SERVICE INFO – INA 0011

Synlige forskjeller i spennrullen 531 0565 30

Synlige forskjeller i spennrullen 531 0565 30

Figur 2: 531 0565 30 (ny versjon)

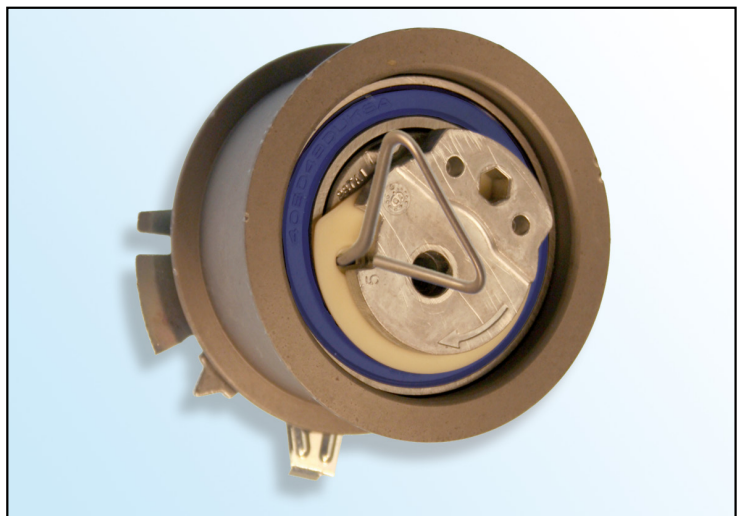
Som en del av den kontinuerlige utviklingen av våre produkter, har spennrullen 531 0565 30 blitt modifisert.

- Kam laget fra sintermetall
- Overflatebelegg i E-Coat (sort)
- Blå lagertetning

- Kam laget fra aluminiumsstøpegods
- Overflatebelegg i sink, fosfor (lys brun)
- Brun eller blå lagertetning

Den "gamle versjonen" av spennrullen er **ikke** gjort helt overflødig og kan fortsatt brukes og monteres i henhold til produsentens anvisninger!

Ved montering av den "nye versjonen", sørg for at overflatebelegget til spennrullen ikke er skadet!
